**Avis délibéré de la Mission Régionale
d'Autorité environnementale de La Réunion
sur la mise en compatibilité du PLU de Saint-Benoît
pour le projet d'aménagement de la RN2
entre l'échangeur de Bourbier et le giratoire des Plaines**

n°MRAe 2024AREU8

Figure 2 : zonage du PLU avant et après mise en compatibilité
(extraits du dossier de MEC du PLU – cf. pages 20 et 21)

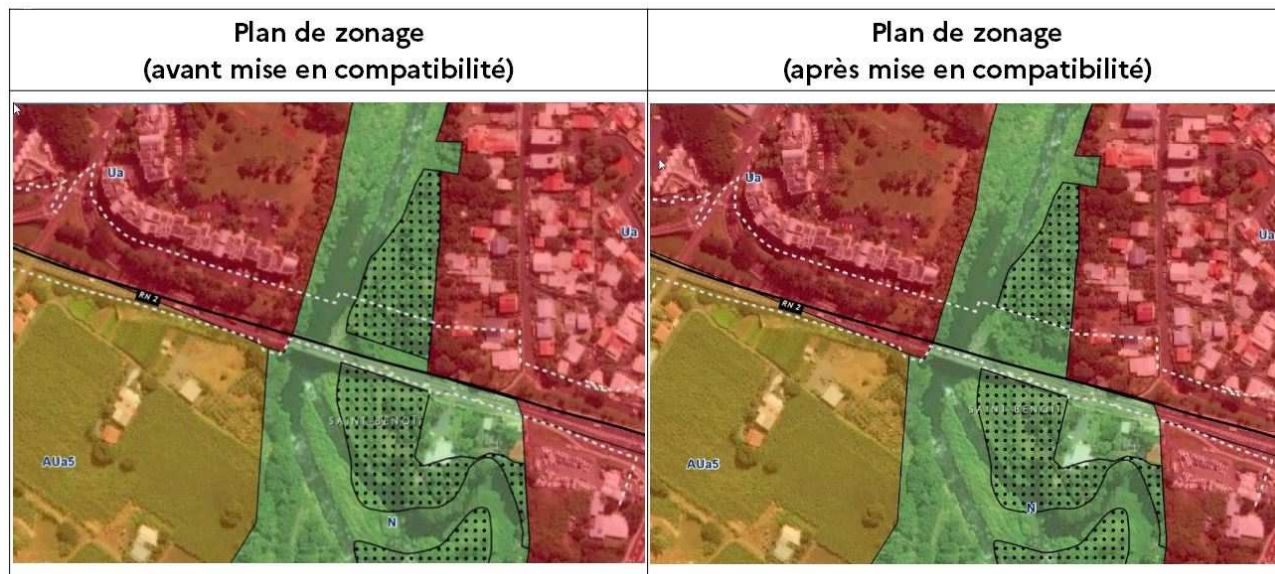
Au niveau de l'espace boisé classé (EBC), l'impact du projet est considéré comme « faible », la parcelle à déclasser (cadastrée AM 194) ayant déjà été défrichée pour les travaux de confortement du viaduc en 2010 et la surface impactée (0,28 ha) ne représentant que 0,002 % des 14 865 ha d'espaces boisés classés (EBC) du territoire communal.

Les emprises définitives pour les appuis du pont ne sont toutefois pas distinguées des emprises provisoires nécessaires à leur construction qui devraient être restituées et remises en état à la fin des travaux.

L'Ae rappelle que l'étude d'impact³ du projet mentionne une plateforme provisoire de chantier d'environ 2 000 m², une piste d'accès de 1 600 m² (environ 80 m de long et 20 m de large) et la réalisation des trois piles et des culées du futur ouvrage d'art. Il en résulte une surface impactée d'au moins 3 600 m² qui mérite d'être comparée et détaillée au regard des 2 800 m² d'EBC prévus au déclassement.

- ***En cohérence avec l'étude d'impact du projet d'aménagement de la RN2, l'Ae recommande à la Région Réunion de préciser et localiser les surfaces de l'espace boisé classé (EBC) à déclasser en rive droite de la rivière des Marsouins, au regard des défrichements, des emprises provisoires et définitives nécessaires à la réalisation du nouvel ouvrage de franchissement. Elle recommande, le cas échéant, de revoir à la baisse la superficie à déclasser.***
